福建一建金麟郡

规划及建筑方案设计（变更）

福建华筑工程设计有限公司
2024 年 6 月

2#西立面局部立面图（变更后）

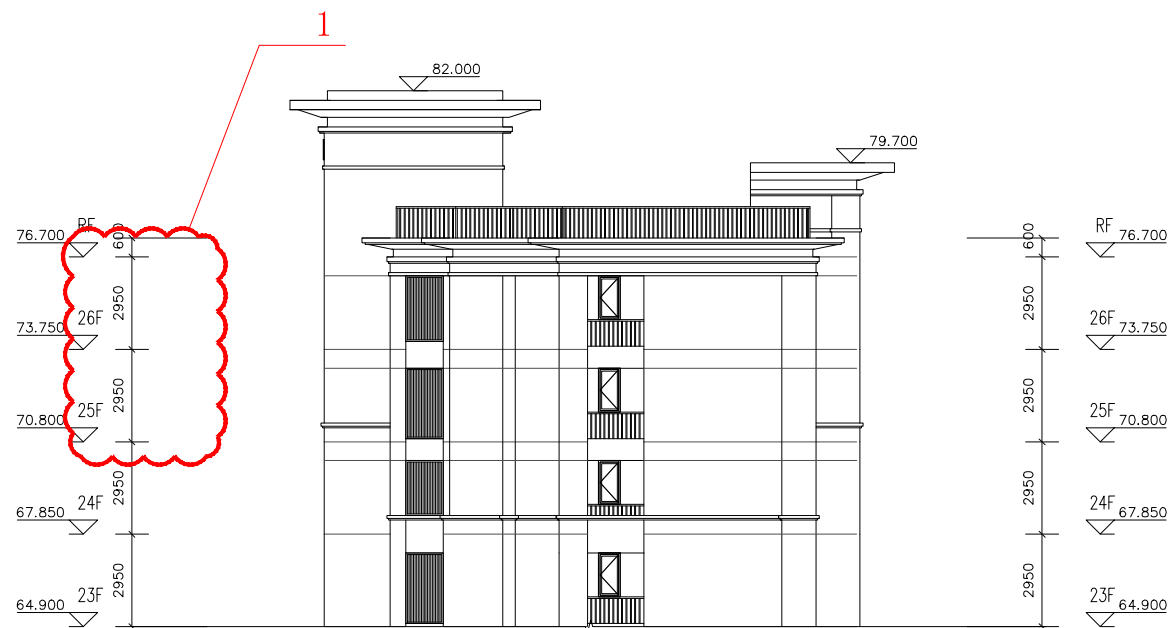
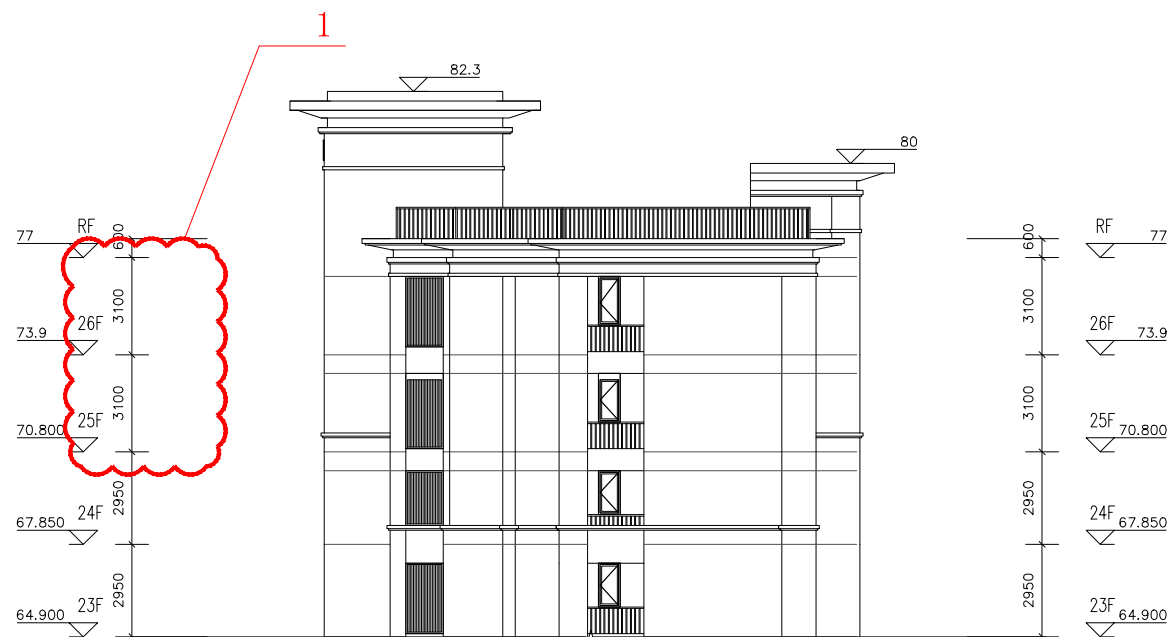
1、25层，26层层高加高150mm，标高相应变化。

2#东立面局部立面图（变更后）

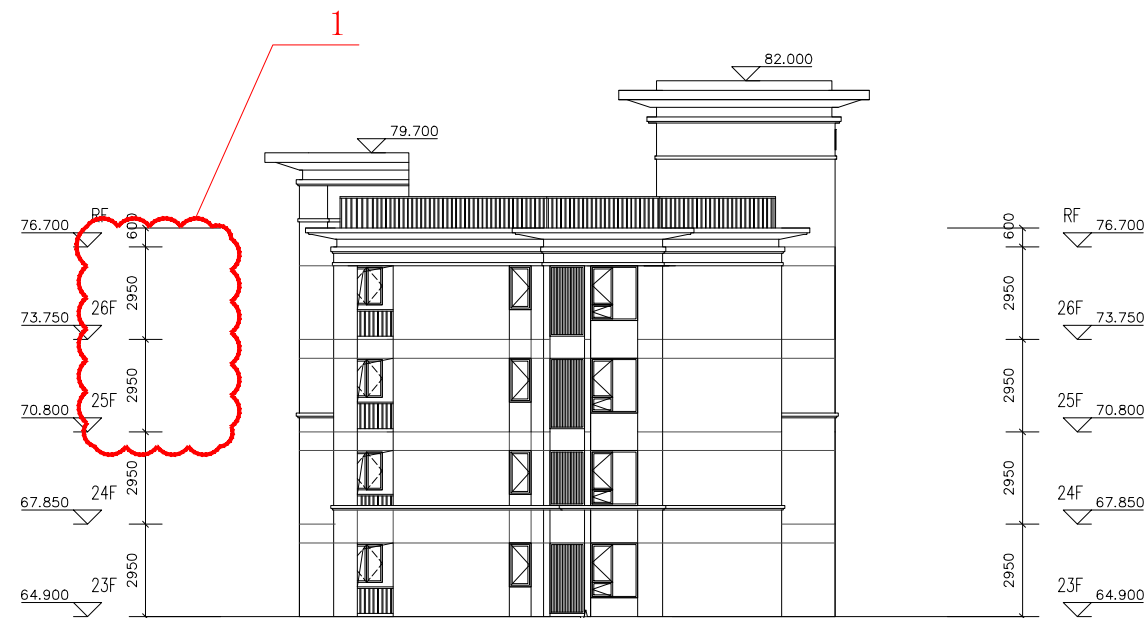
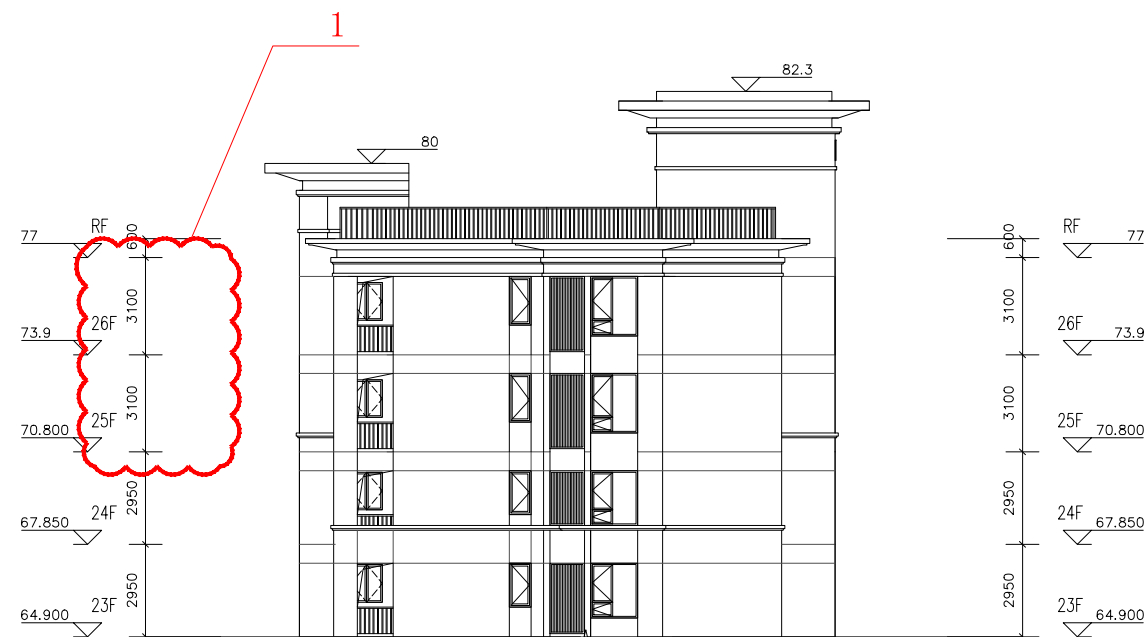
1、25层，26层层高加高150mm，标高相应变化。

地下室一层平面图(变更后)
注:1.地下室总建筑面积: 12823.604m²
2.地下室一层建筑面积: 6637.136m²
3.地下室二层建筑面积: 6186.468m²
4.本项目总停车数为441辆, 其中地面停车位为44辆。
地下室总停车数为403辆, 其中小型车259辆, 无障碍车位2辆,
微型车位20辆, 机械车位122辆, 折算完20x0.7+259+2+122=397
机械车位占比122/441=27.67%

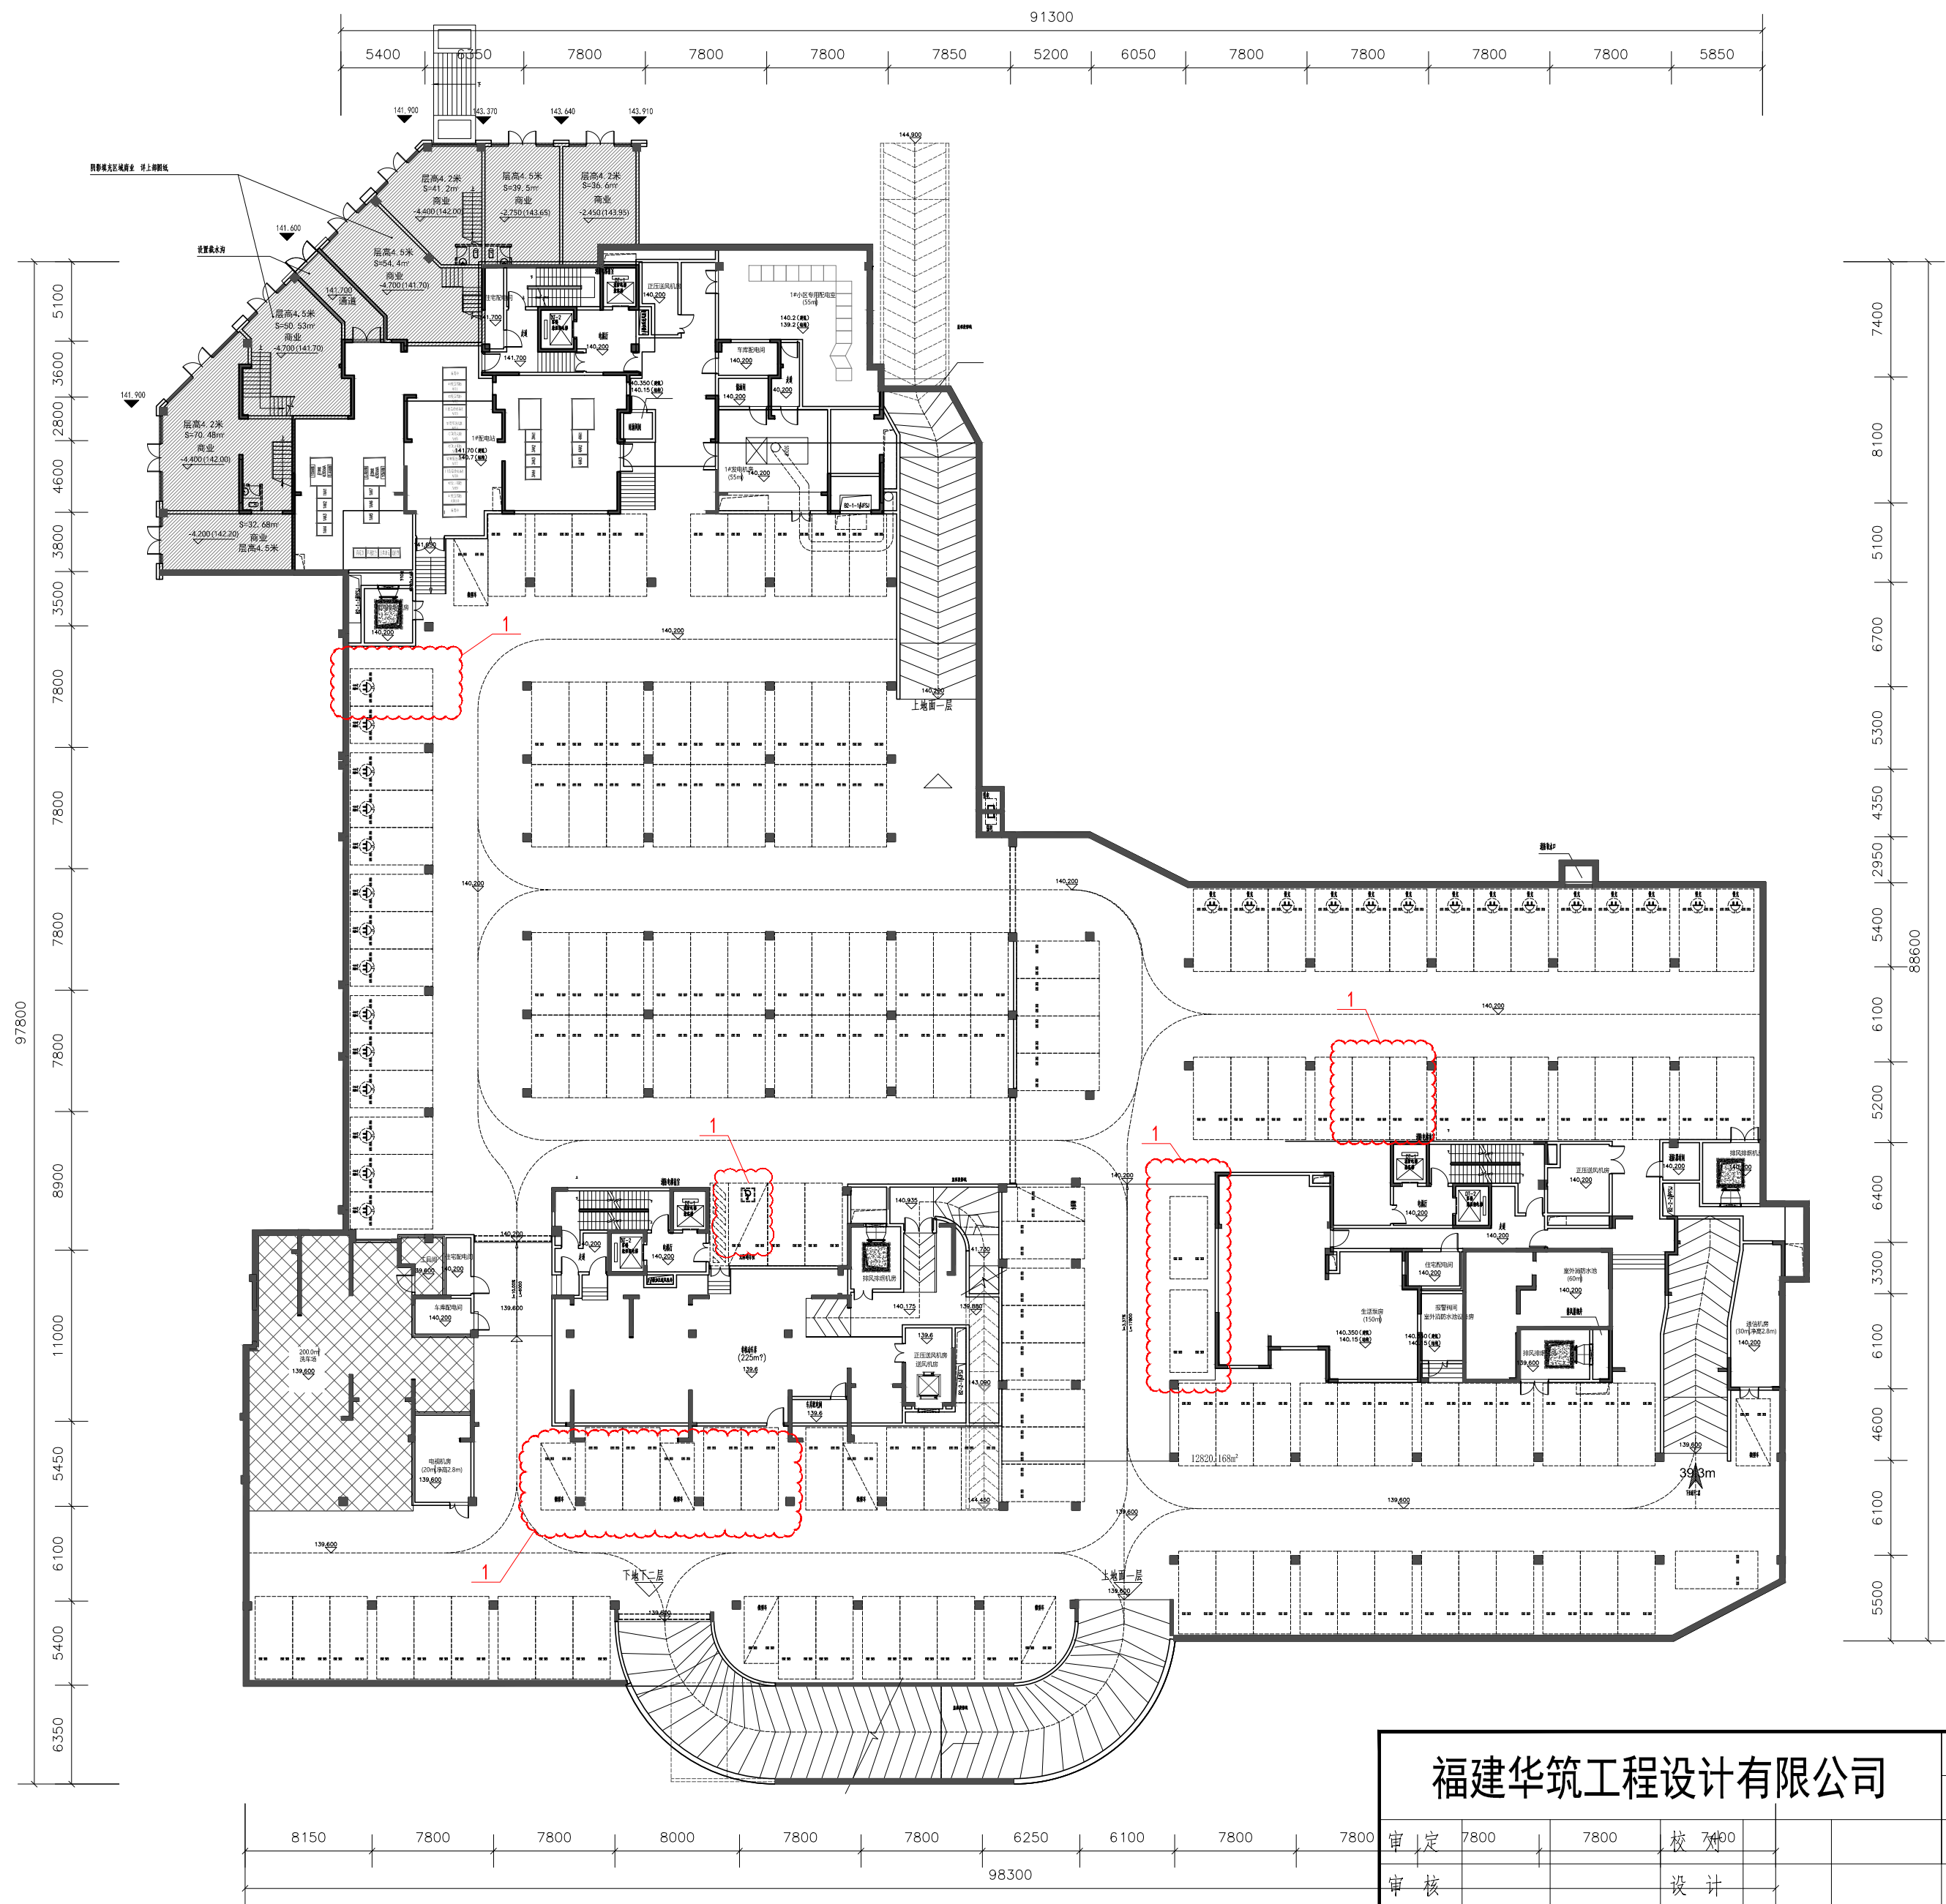
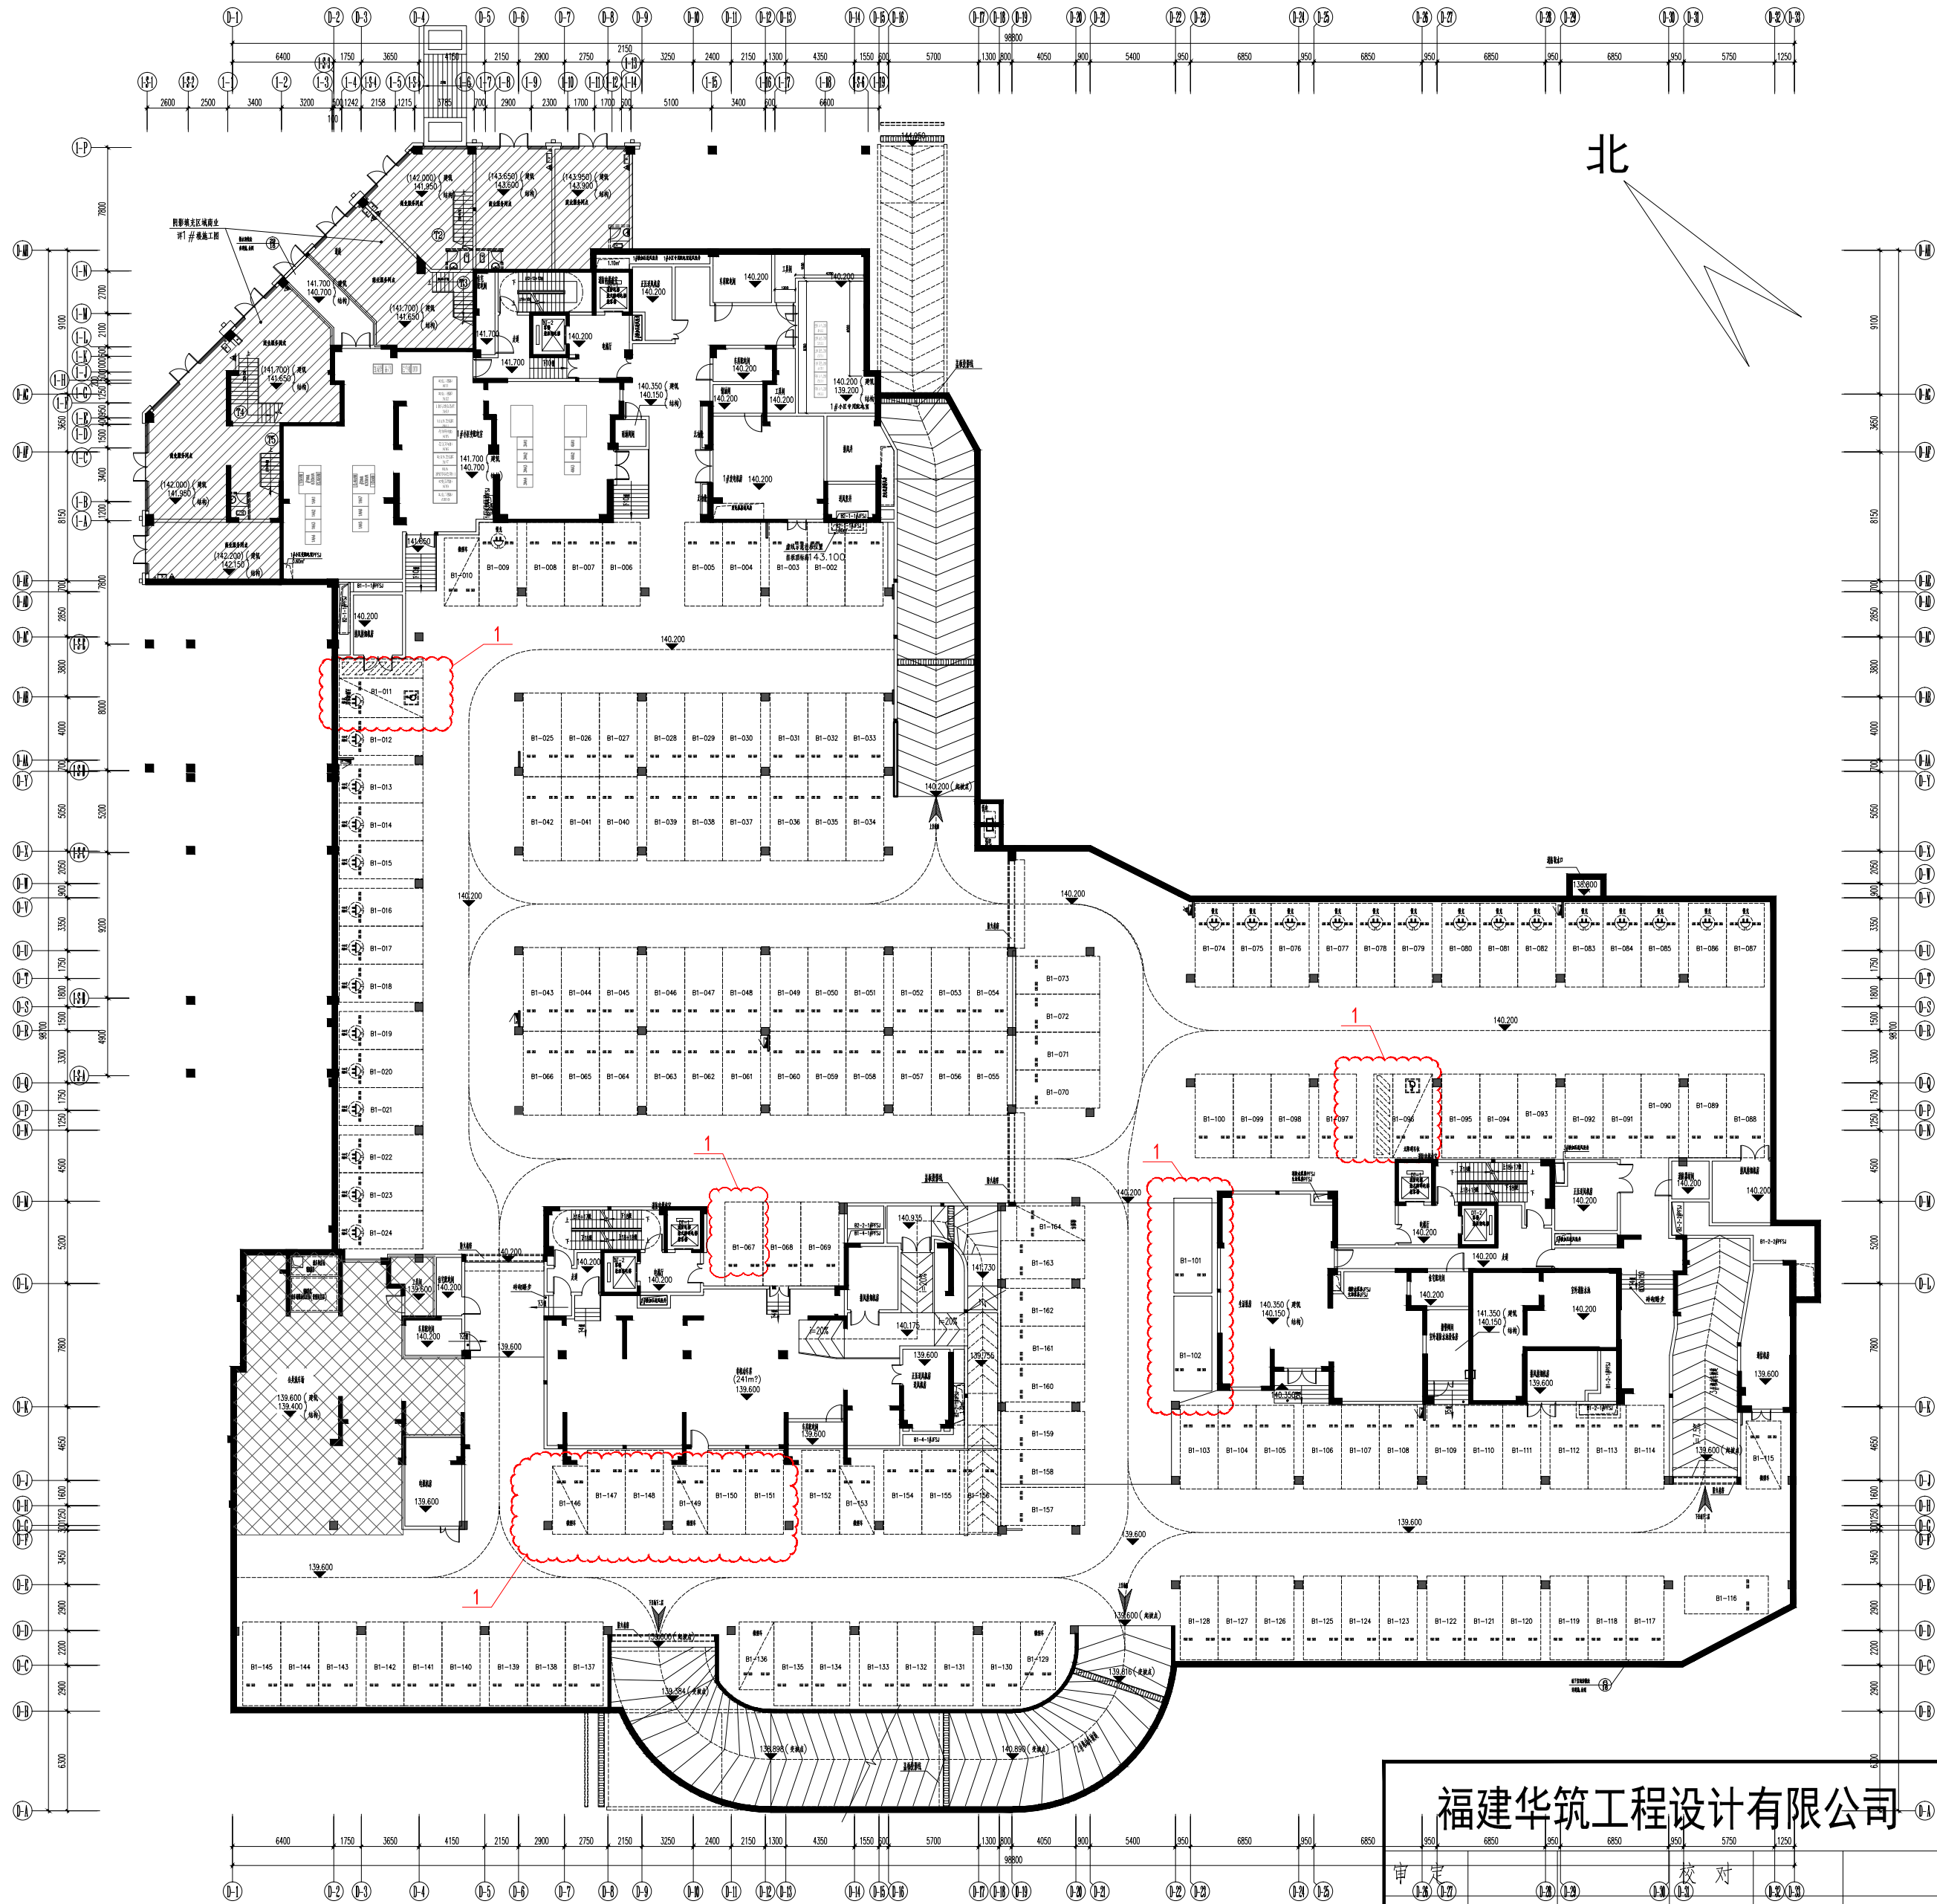
变更内容:
1、施工图结构深化, 车位尺寸及位置相应调整, 调整后车位减少1个。

变更内容:
1、施工图结构深化, 车位尺寸及位置相应调整, 调整后车位减少1个。
